ID: Codice procedura (ID_VIP/ID_MATTM):10844

Impianto per la produzione di energia elettrica da fonte eolica, costituito da 6 aerogeneratori della potenza complessiva di 37,2 MW, un sistema di accumulo da 25 MW e relative opere connesse in località "Rempillo" nel comune di Pitigliano (GR).

OGGETTO DELLE OSSERVAZIONI

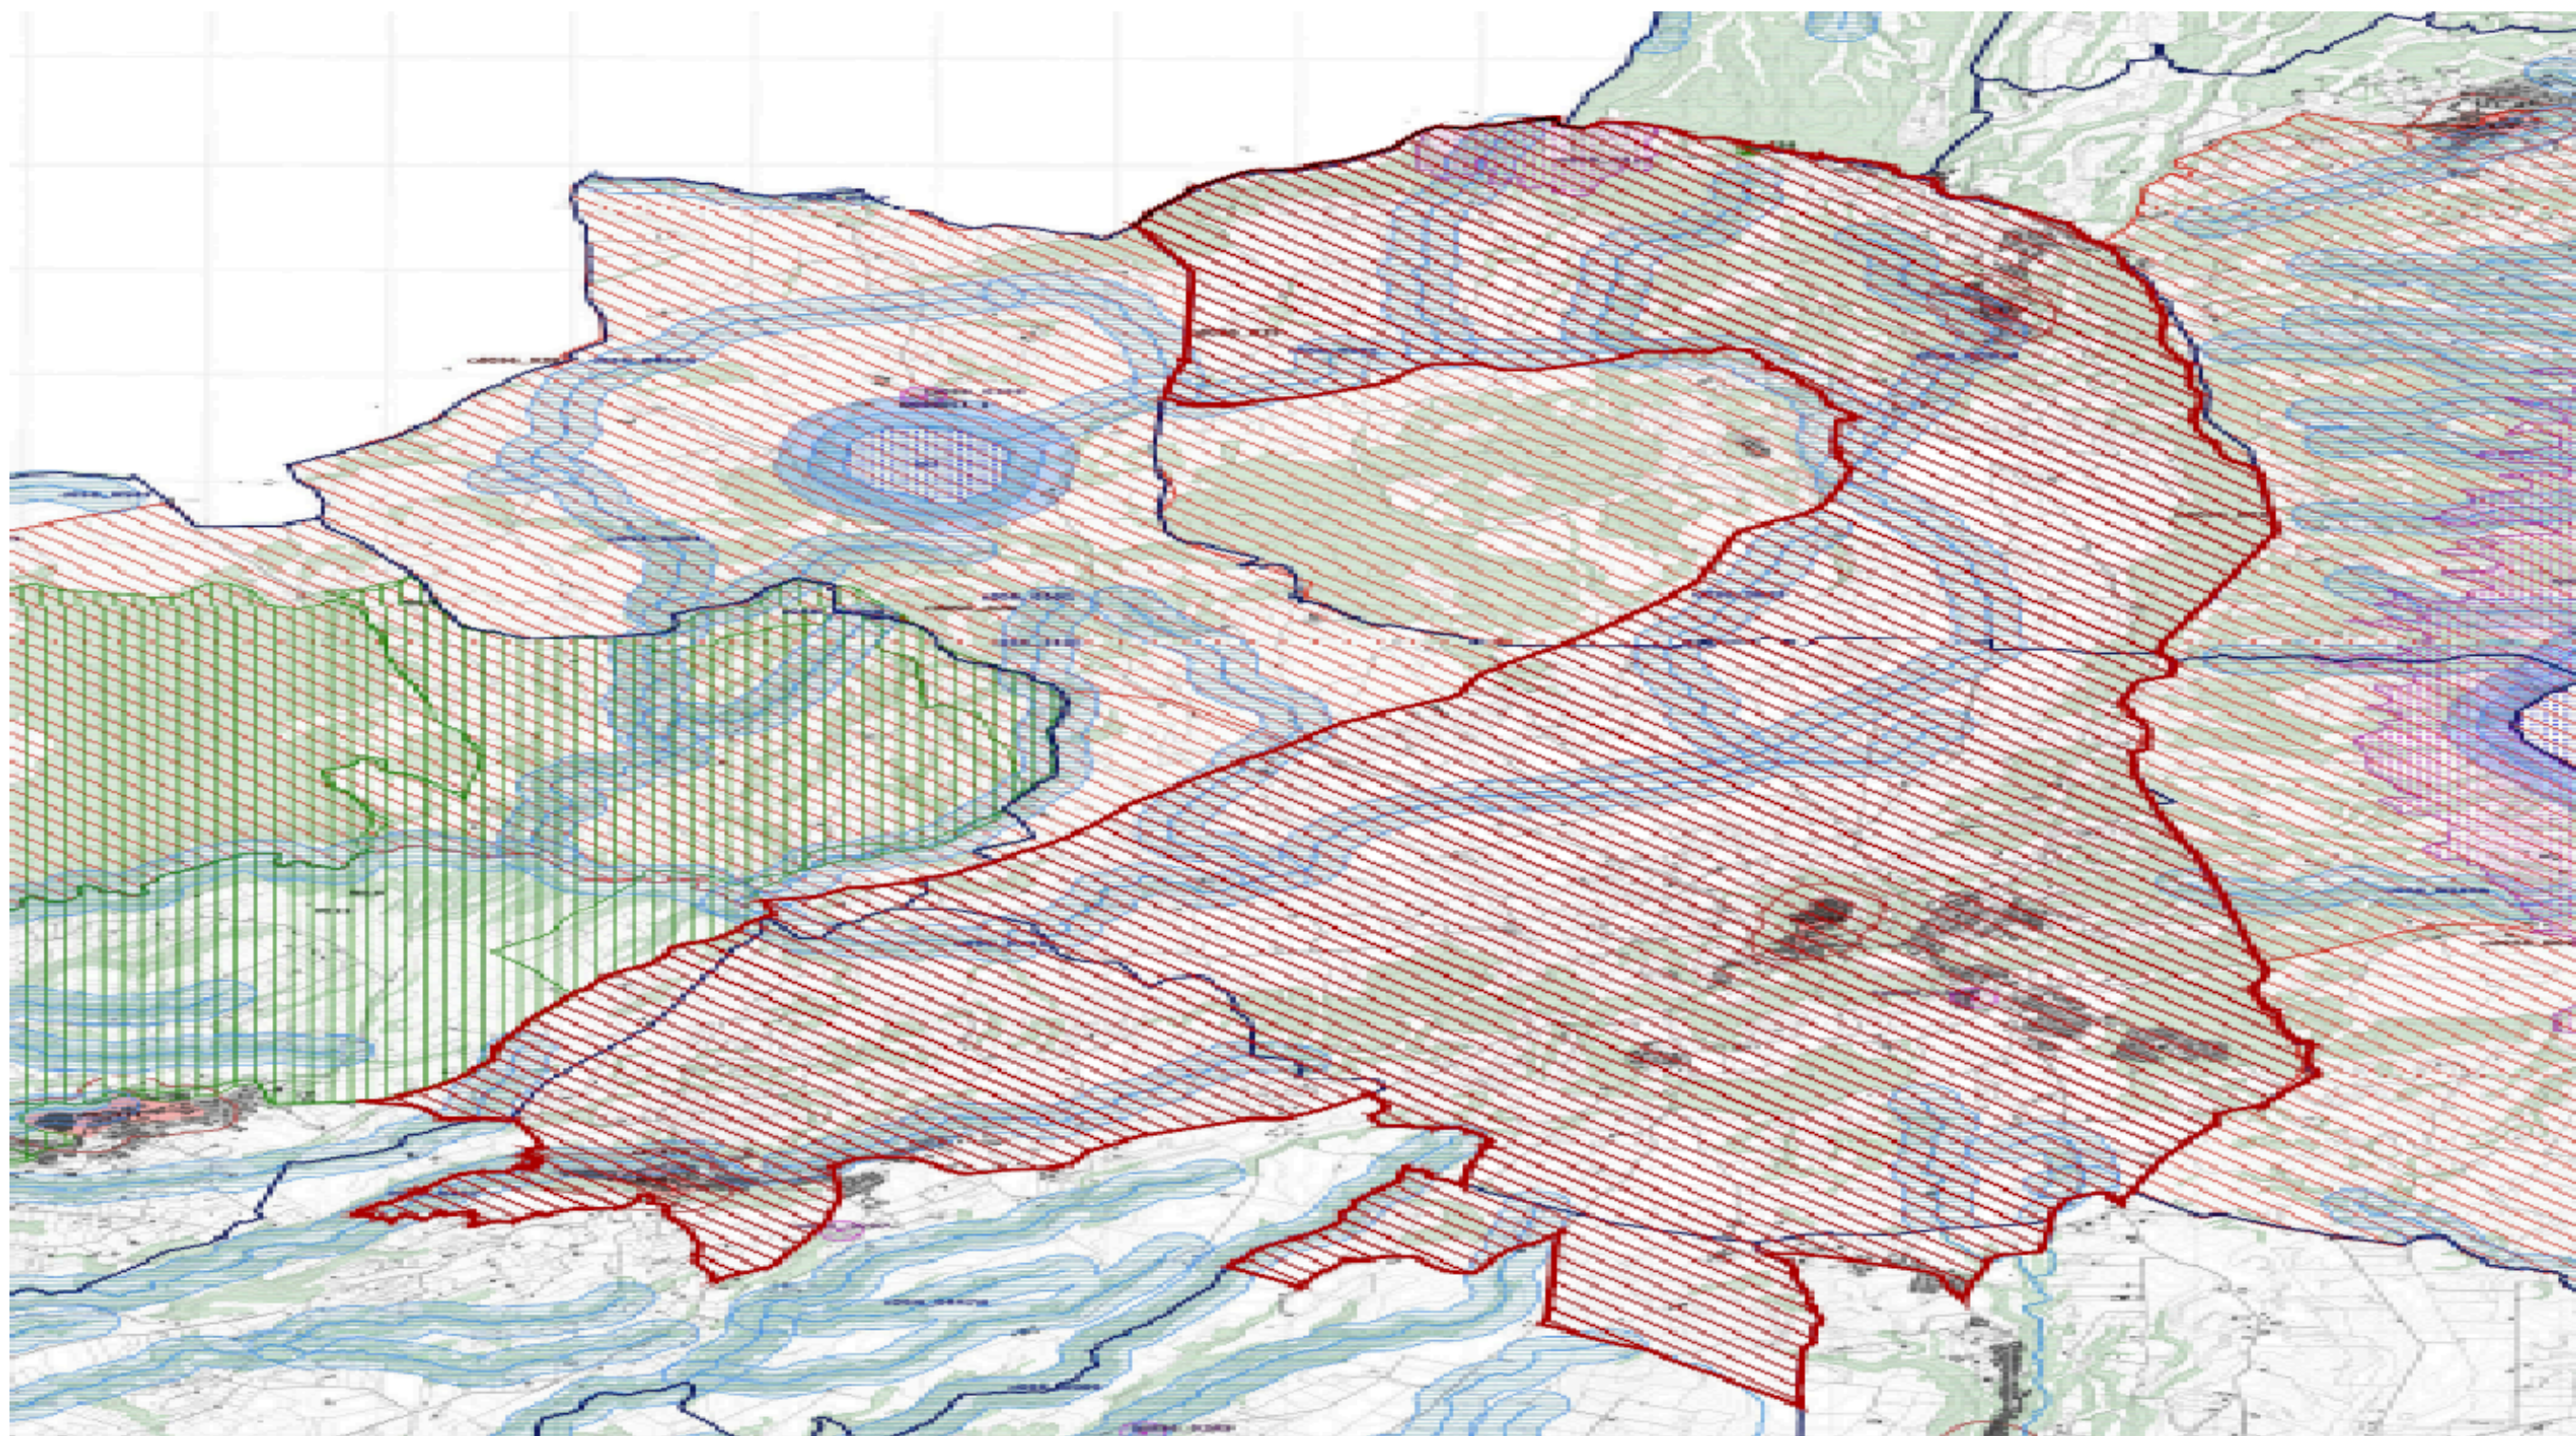
l'immagine n. 2 dell' ALLEGATO) all'area di notevole interesse pubblico " Conca del lago di Bolsena" (D.M. 24.10.1960). Praticamente una vasta zona che per interesse paesaggistico e naturalistico oltre che storico, archeologico e identitario rappresenta un unicum nel panorama nazionale.

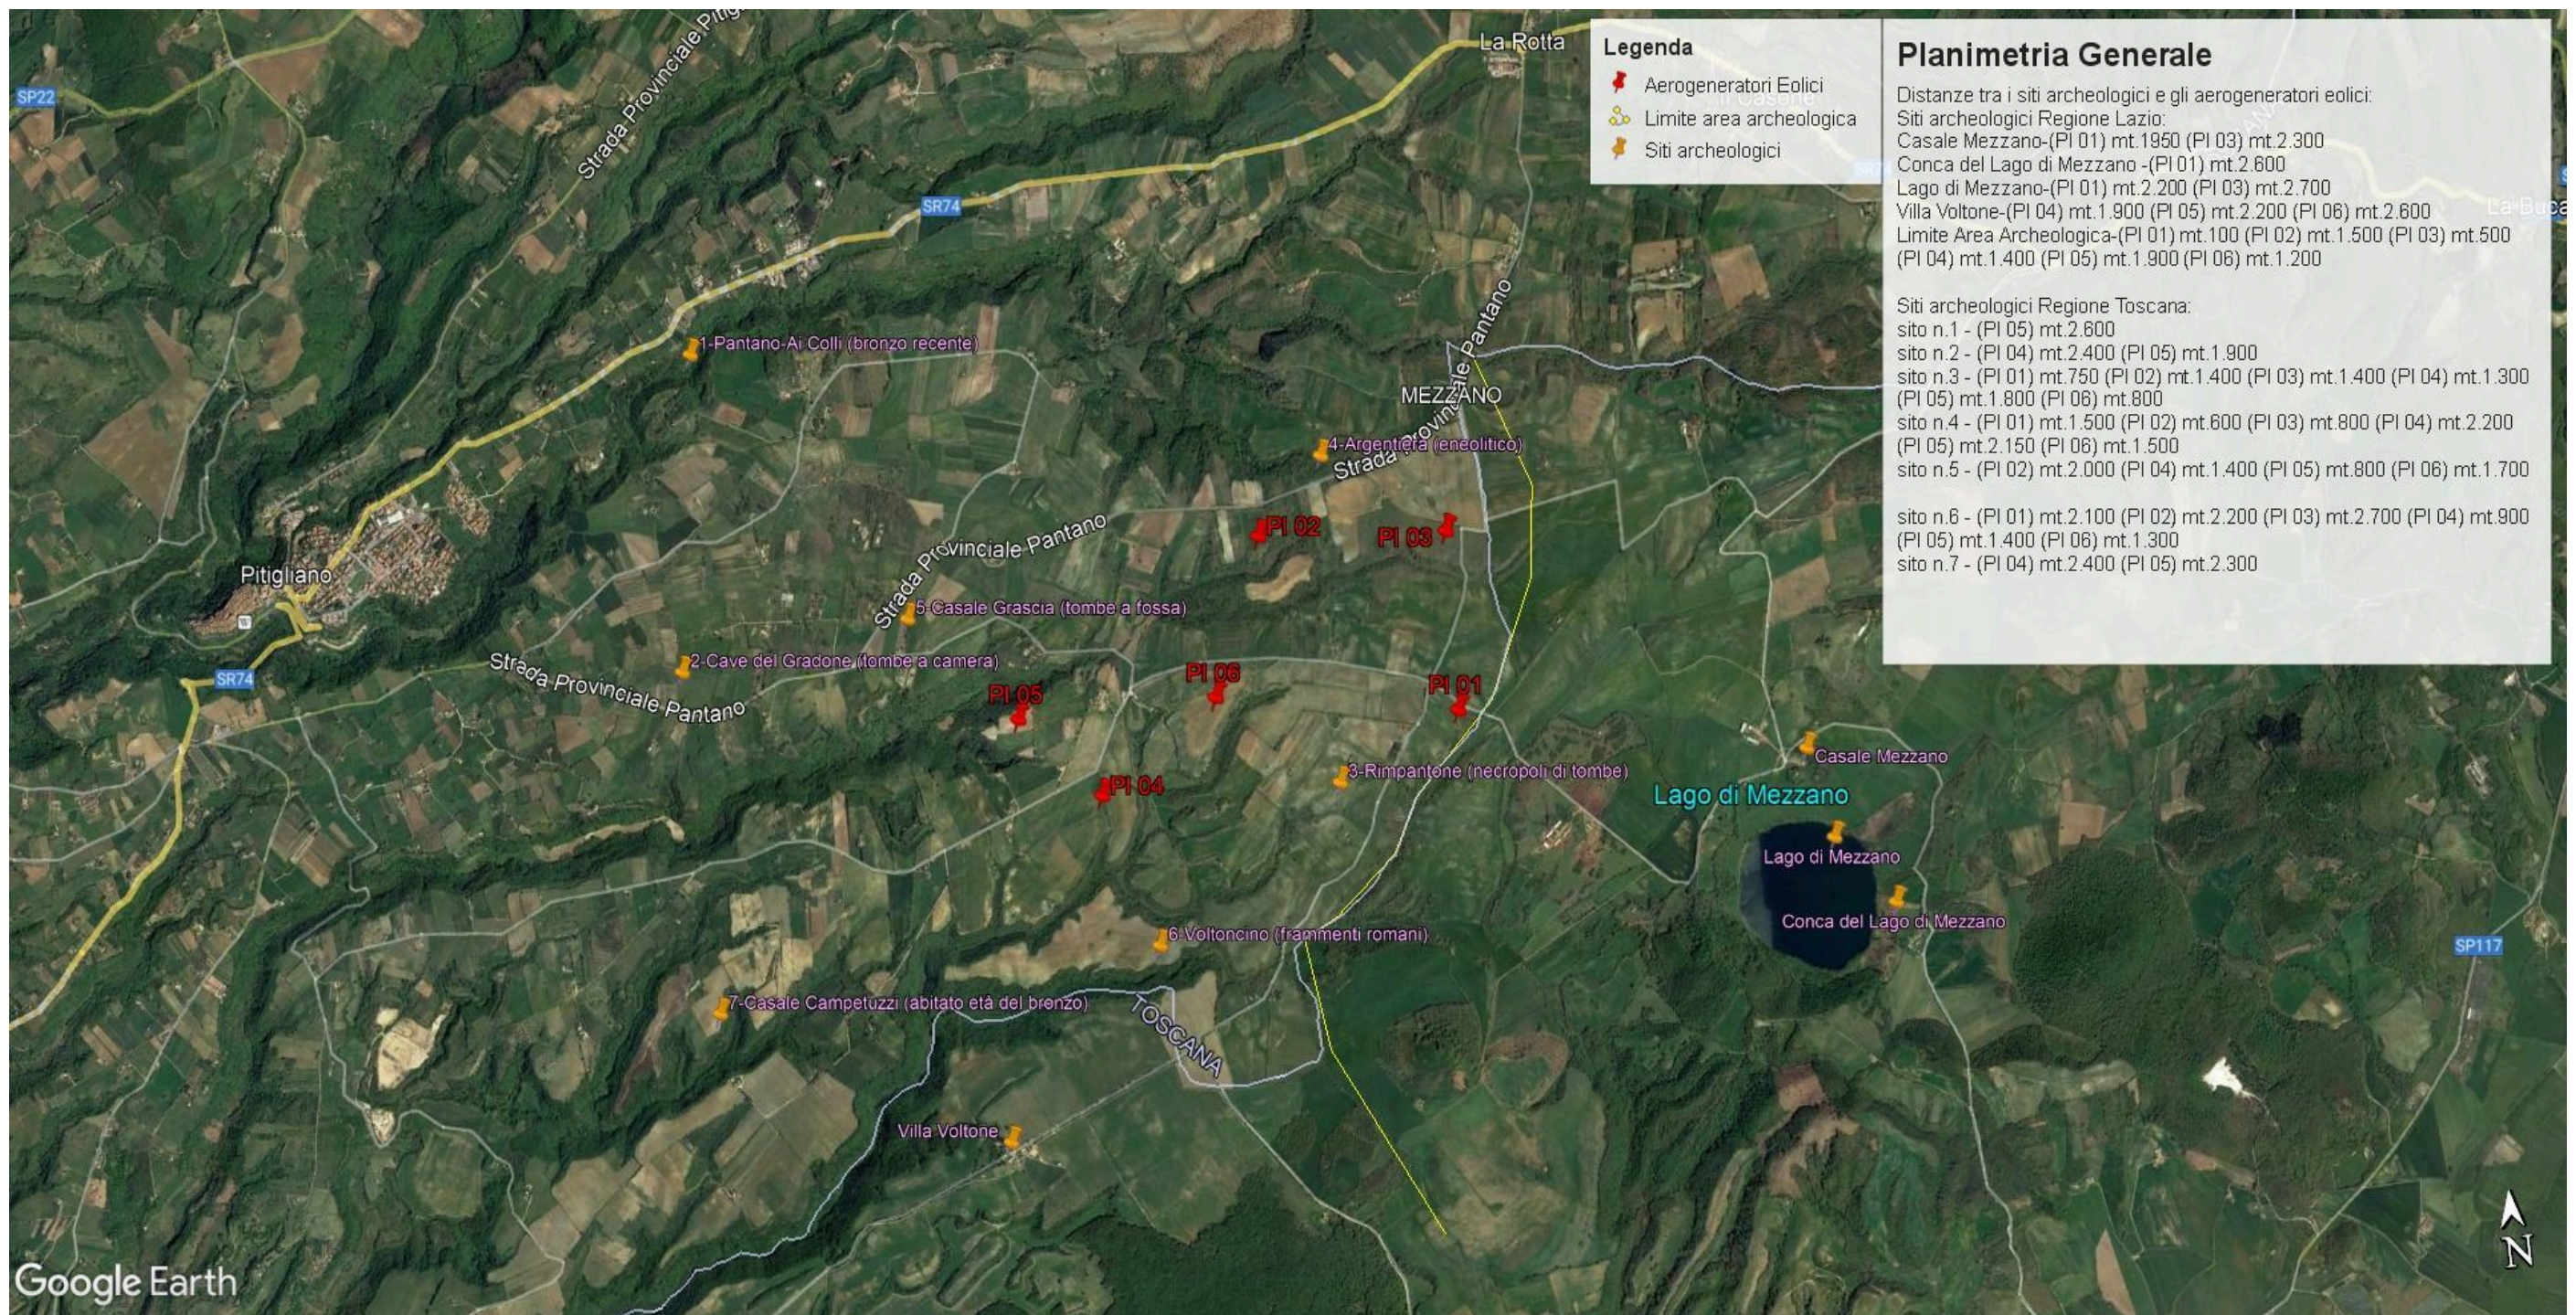
Inoltre, la zona in cui insisterebbe l'impianto eolico industriale Rempillo è compresa nelle fasce di rispetto di 3 km di diversi beni archeologici tutelati dalla parte II del Codice dei Beni Culturali (vedi

Allegato, immagine n. 3). Inoltre le pale P04 e P05 ricadono all'interno di un'area archeologica che la Proponente vorrebbe cancellare per il semplice fatto che non è riportata nel documento regionale ma nel documento provinciale come meglio dettagliato nell'Osservazione n. 5. Alla luce di quanto documentato appare chiaro quindi che la collocazione dell'impianto non ha tenuto conto alcuno dei vincoli dell'area nella quale è stato progettato e l'inserimento dell'impianto eolico nel paesaggio e sul territorio non è corretto (Allegato IV delle Linee guida nazionali di cui al D.M dello Sviluppo economico del 10.09.2010).

Immagine n. 4 Situazione di saturazione da impianti FER nella provincia di Viterbo. Non sono riportati gli impianti fotovoltaici e agrivoltaici che hanno inciso per buona parte nel cumulo di impianti FER per superare già nel 2023 gli obiettivi del PNIEC assegnati alla Regione Lazio per il 20230.

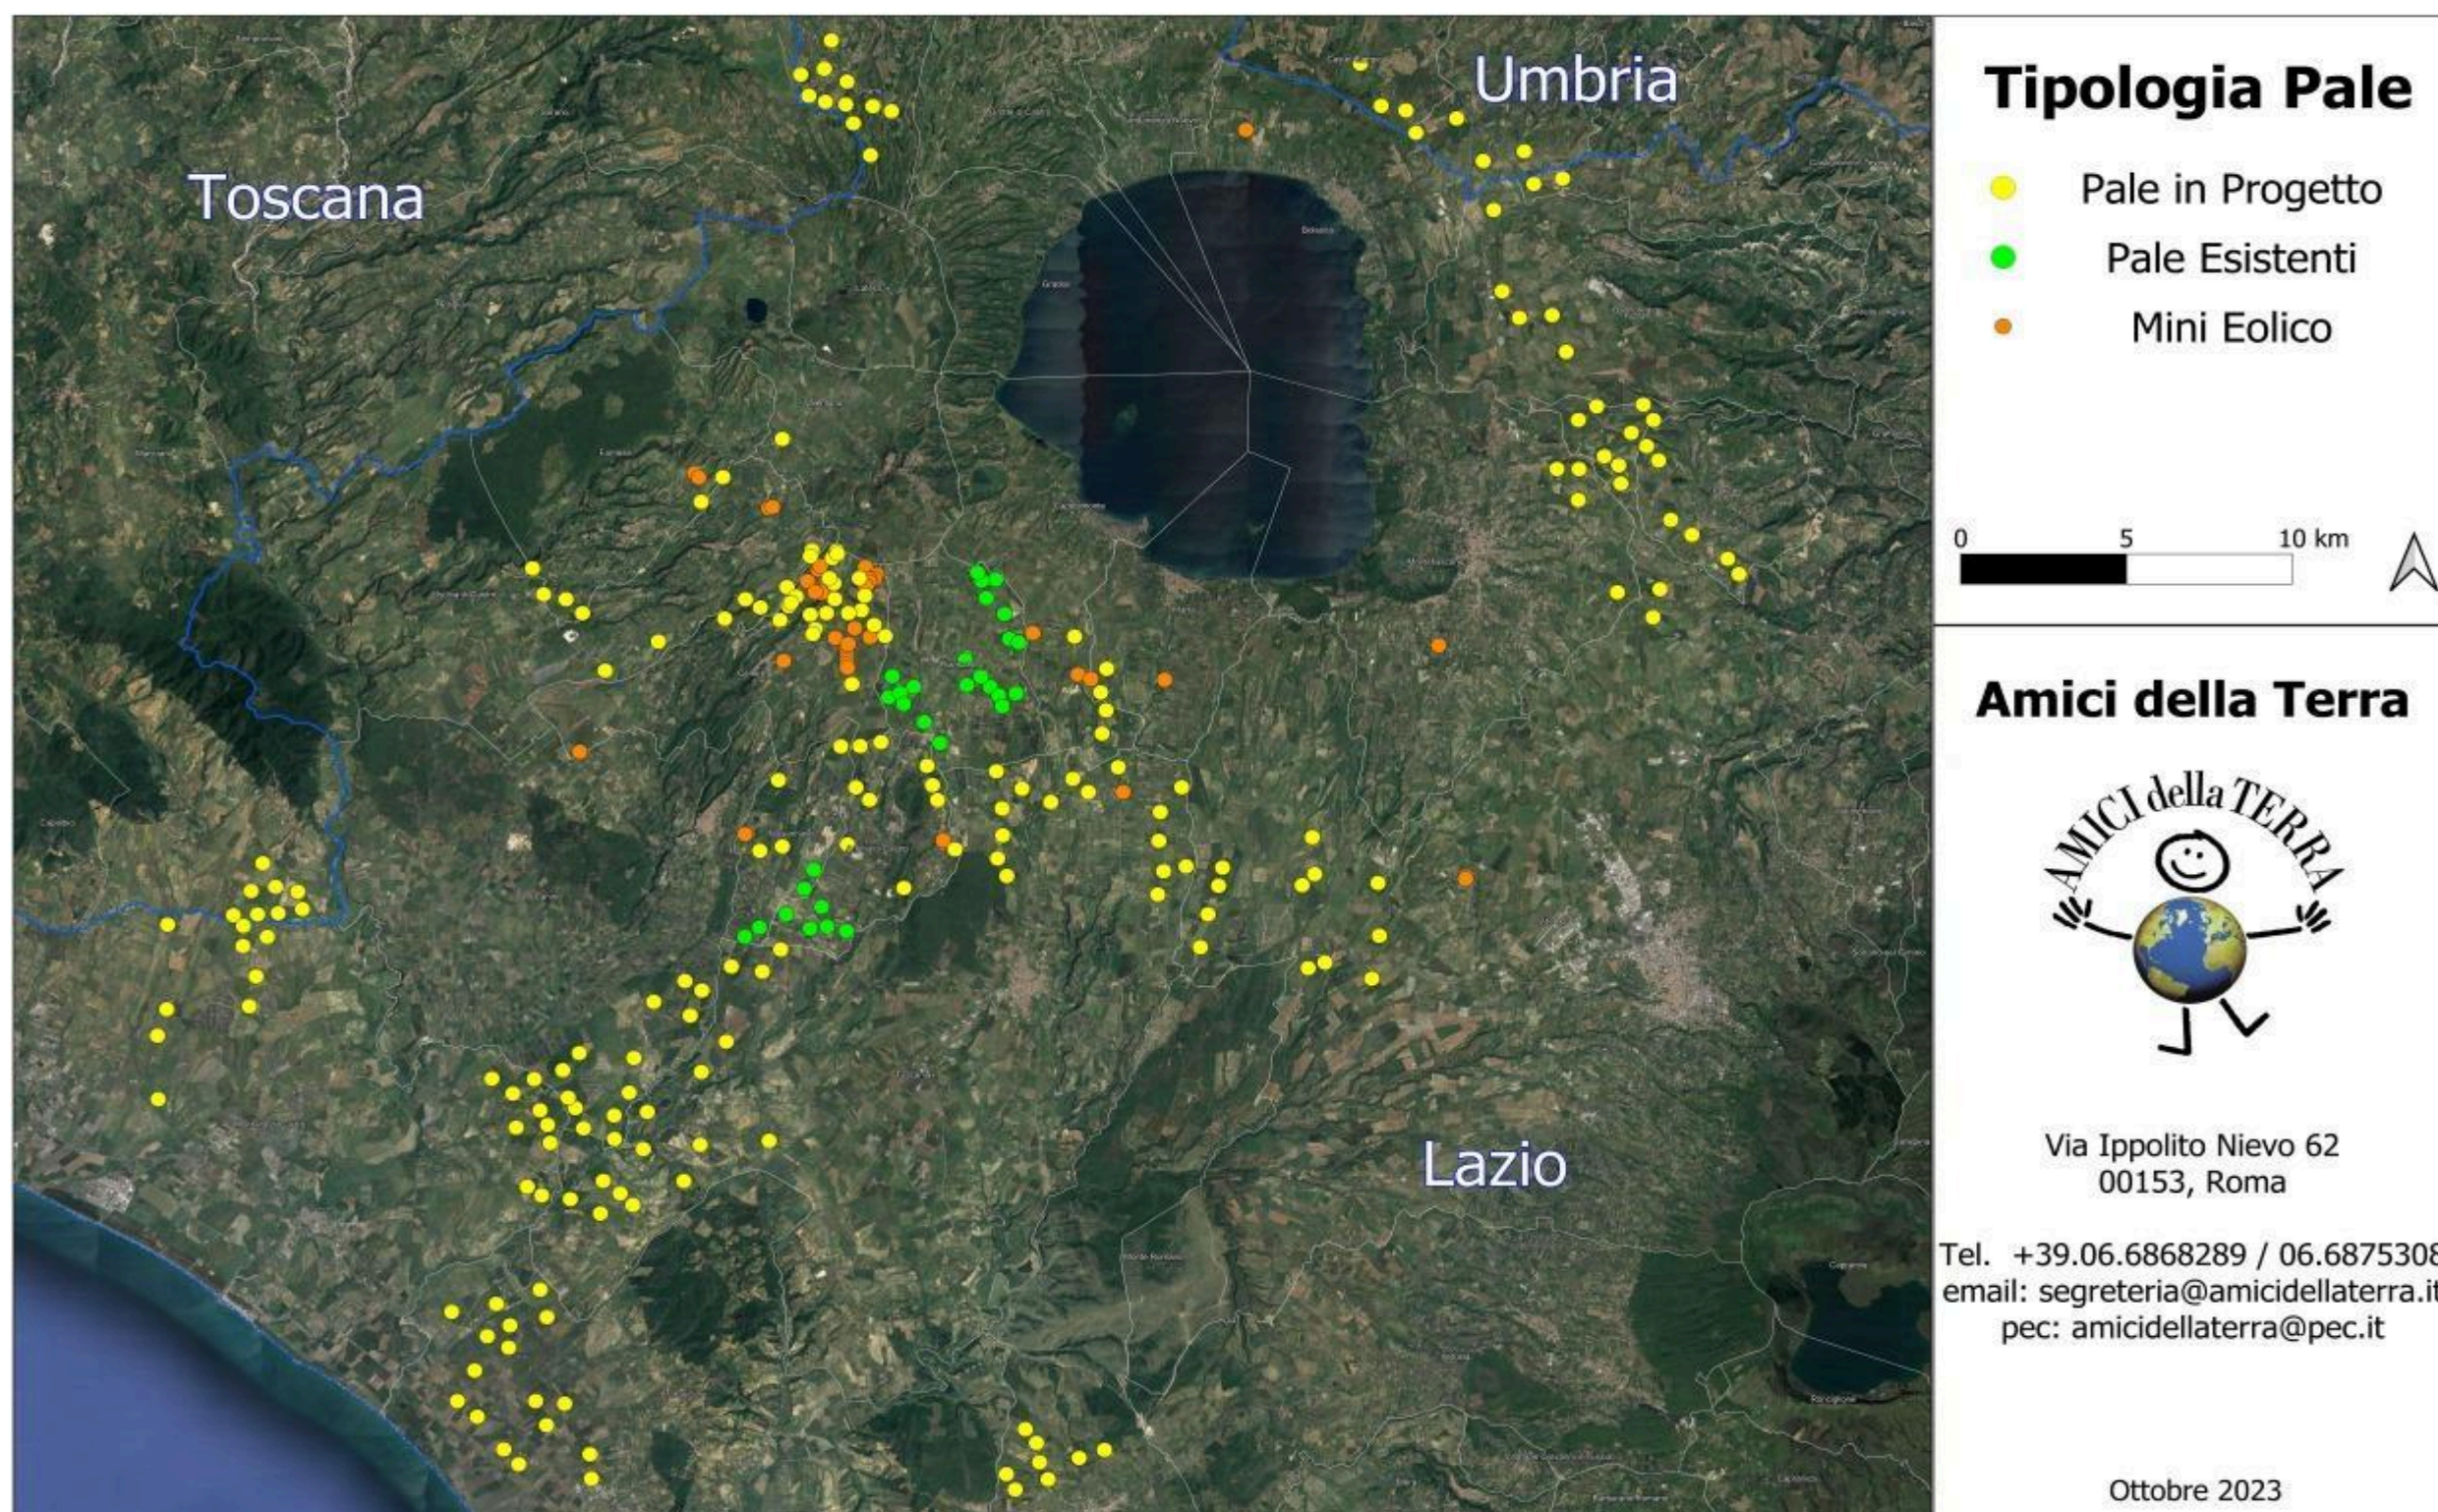
nn. 1 e 2 e crea anche degli impatti negativi anche sui beni naturalistici come verrà dettagliato nell'Osservazione n. 4. Inoltre andrebbe a sommarsi al già enorme cumulo di impianti eolici e fotovoltaici e geotermici che già creano una elevata criticità ambientale nella provincia di Viterbo e interferiscono anche con il territorio toscano come si può vedere dalle immagini nn. 4 e 5 dell'Allegato n. 1.
